Keuringsverslag van een elektrische laagspanning- en zeer lage spanningsinstallatie

NIET CONFORM

Datum keuring: 05/09/2023

Straatnaam Oude Aardeweg
Huisnummer 20
Busnummer 5
Postcode 9300
Gemeente AALST
Land België

Afbeelding schakel- en verdeelbord:

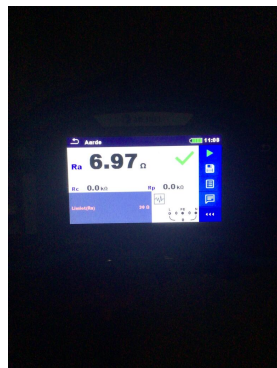
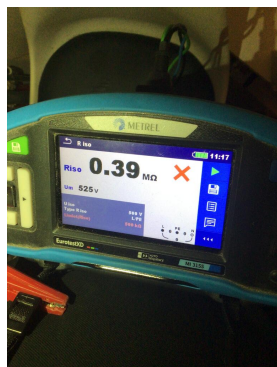
15.09 De genaakbare, naakte onder spanning staande delen zijn onvoldoende afgeschermd. (Boek 1 Afdeling 5.1.4. en 4.2.2.3.)

15.10 Niet gebruikte invoeringen van het verdeelbord zijn niet correct of onvoldoende afgedicht. (Boek 1 Afdeling 5.1.4. en 4.2.2.3.)
